COMMISSION ROYALE DES MONUMENTS ET DES SITES  
KONINKLIJKE COMMISSIE VOOR MONUMENTEN EN LANDSCHAPPEN

**N/Réf. :** BXL21715\_725\_PREA      **BRUXELLES. Grand Sablon, 40 / Petite rue des Minimes – Anc. Manufacture de fourrures R. Mallien (arch. V. DIRICKX, 1920)**  
**Gest. :** T. Schlessner      (= façades et toitures, grilles et cour d'accès, totalité du rez-de-chaussée (en ce compris le mobilier fixe), et cages d'escalier (principale, y compris l'ascenseur, et secondaire) classées comme monument)  
**V/Réf. :** 2043-0674/06/2023-507PR  
**Corr:** Pierre-Yves Lamy  
**NOVA :** //      Avis préalable: Projet de réaffectation en espace de ventes  
Demande de BUP – DPC / BUP – DU du 07/05/2024, réunion et visite des 16/04 et 24/04/2024

**Avis de principe de la CRMS**

Deux scénarios d'affectation : « concept d'hospitalité » et « maison mondiale ». Document extrait du dossier.

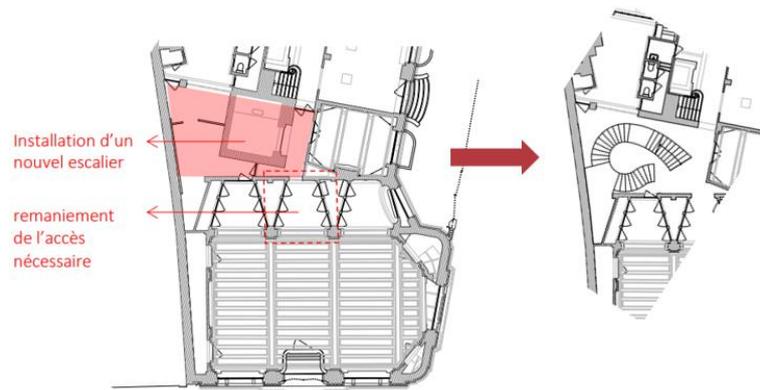
En préambule, la CRMS souligne la difficulté de prendre position sur les options qui lui sont soumises sans connaître le projet dans sa globalité et en ne disposant que de plans partiels (pas de plans des étages, pas de coupes, etc.). La présente demande ne permet pas de jauger l'impact des interventions projetées sur la globalité du bâtiment : est-il, par exemple prévu de scinder les accès au bâtiment selon les différentes fonctions ? Qu'en est-il du compartimentage RF, des cheminements en cas d'évacuation ? De nouvelles circulations verticales sont-elles prévues ?

**La CRMS demande de préciser et de développer la programmation, tant les logiques d'aménagement qui découlent d'un programme hôtelier ou « retail » peuvent être différentes.** Ce choix motivera des approches distinctes pour le compartimentage et peut avoir des implications sur la conservation des parties classées ou disposant d'un intérêt patrimonial.

*Plan du nouvel escalier au rez-de-chaussée (documents extrait du  
dossier de demande, assemblage CRMS).*

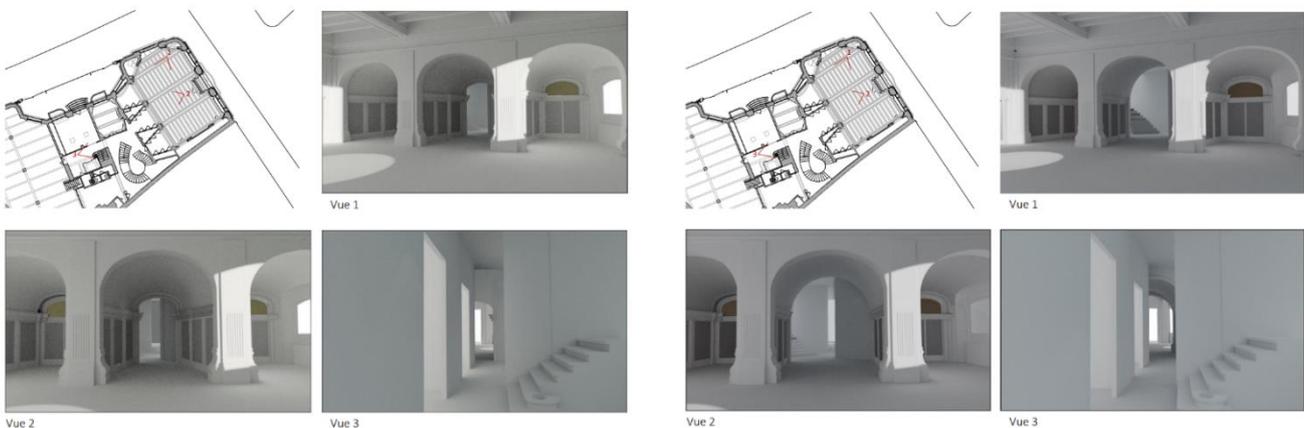
Le nouvel escalier viendrait s'implanter à l'emplacement de l'actuel monte-charges. Celui-ci est présenté comme un élément « d'origine » dans le dossier, mais les plans d'archives semblent plutôt indiquer que cette zone était initialement séparée du couloir par une cloison vitrée, et réservée aux vendeuses et au coupeur.

***La CRMS souscrit au principe d'implanter une nouvelle circulation verticale vers le premier étage à cet emplacement. Afin d'en assurer le succès et garantir une intégration respectueuse des lieux, cette intervention devra faire l'objet d'une documentation complète et précise ainsi que d'un projet d'architecture de qualité (cf. infra).***

*Cour latérale donnant sur la petite rue des Minimes (© Google Streetview)*

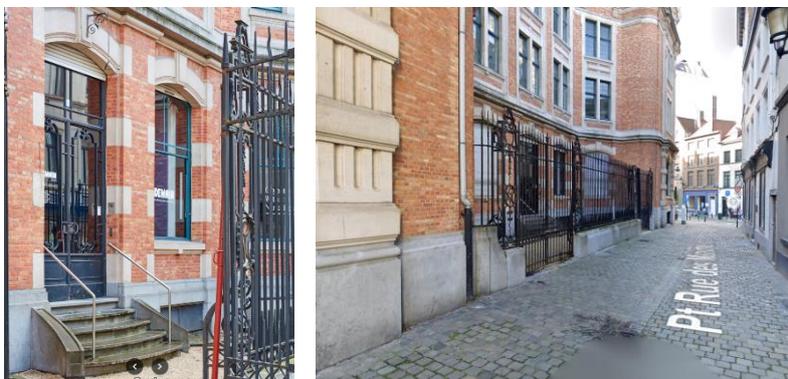
Toutes les entrées du bâtiment présentent des emmarchements. Pour améliorer l'accessibilité des lieux, le maître d'ouvrage propose d'intégrer dans la cour latérale une plateforme élévatrice discrète desservant l'entrée principale, qui communique directement avec la cage d'escalier centrale.

**La CRMS est favorable à ce système discret, qui n'empiète pas sur l'espace public et permet d'assurer un accès pour tous au bâtiment.** La question de l'accessibilité devra par ailleurs aussi faire l'objet d'une approche en fonction du programme définitif et du développement du projet dans sa globalité.
